**ESPACE IV**  
**LAGUNA II**  
**MEGANE II**  
**SCENIC II**  
**TRAFIC II**  
**VEL SATIS**

*mit Motor M9R 700 – 740 – 760 – 780*

**Annulliert und ersetzt die NT 4701A vom MAI 2007.**

**SCHLECHTER KALTSTART, LANGE VORGLÜHZEIT**

A – Ring

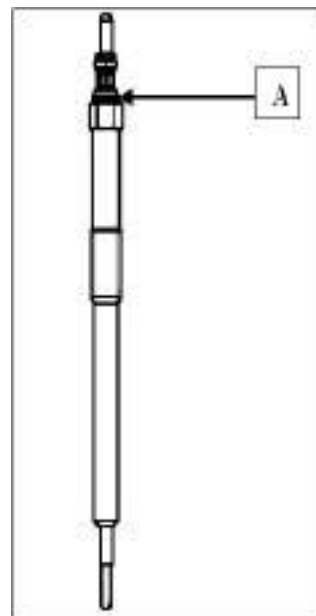
- "Langsame" Glühkerzen (**schwarzer Ring = langsame Glühkerzen**)

- Die Kundenbeanstandung bestätigen.
- Die Farbe des Rings am oberen Teil der Glühkerze des Motors (**A**) prüfen:

- Bei einem weißen Ring:
  - Das Fahrzeug ist nicht von dieser technischen Note betroffen.
- Bei einem schwarzen Ring:
  - Die Technische Note anwenden.

- Neuprogrammierung des Einspritz-Steuergeräts
- Austausch der "langsamen" Glühkerzen (schwarzer Ring) durch "schnelle" Glühkerzen (**weißer Ring = schnelle Glühkerzen**)
- Änderung der Konfiguration in "schnelle Glühkerzen"
